Objet : Dossier d'examen au cas par cas 020618/KK P – Pièces complémentaires

A la suite de votre mail du 28 juillet 2026, vous nous avez sollicité afin de vous fournir des éléments complémentaires concernant le projet de construction d'ombrières photovoltaïques sur la commune de Moussan (11258).

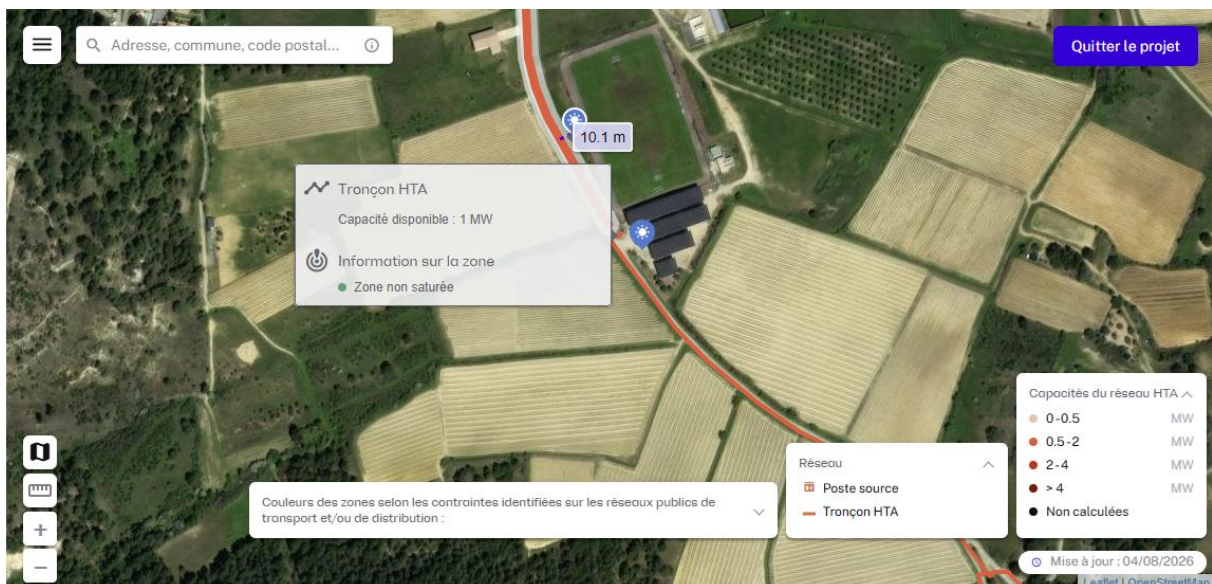
2. Une explication de la solution technique proposée pour le raccordement électrique : cartographier le tracé et décrire les travaux nécessaires, donner la capacité disponible pour ce raccordement. Si le raccordement engendre des travaux sur la ligne ou sur le poste source, il convient de les intégrer au projet et de les décrire. Ces travaux sont réalisés par le gestionnaire de réseau, mais font partie intégrante de votre projet et leurs impacts potentiels doivent être évalués et pris en compte dans l'examen au cas par cas. Il est également nécessaire de fournir un plan de masse précis du projet en figurant toutes ses composantes y compris celles du tracé du raccordement.

2. Vous trouverez sur le plan de masse en annexe 1 le tracé du raccordement. Concernant les travaux nécessaires à ce raccordement, la société Générale du Solaire sera en charge des travaux de raccordement depuis les ombrières jusqu'au poste de livraison. Enedis aura comme responsabilité les travaux entre le poste de livraison et le poste de transformation. Une tranchée de 60 à 80 cm de profondeur sera donc réalisée entre les ombrières et le poste de livraison. Une logette sera probablement ajoutée aux deux déjà présentes sur place afin de pouvoir raccorder le projet. Cette solution de raccordement sera définitivement actée avec Enedis à la suite de l'obtention de l'autorisation d'urbanisme.

Concernant la capacité de la ligne, vous trouverez ci-dessous une capture d'écran du site d'Enedis « Cartographie des capacités du réseau de distribution » : La ligne à proximité du projet a donc une capacité disponible de 1MW selon les données d'ENEDIS en date du 04/08/2026.
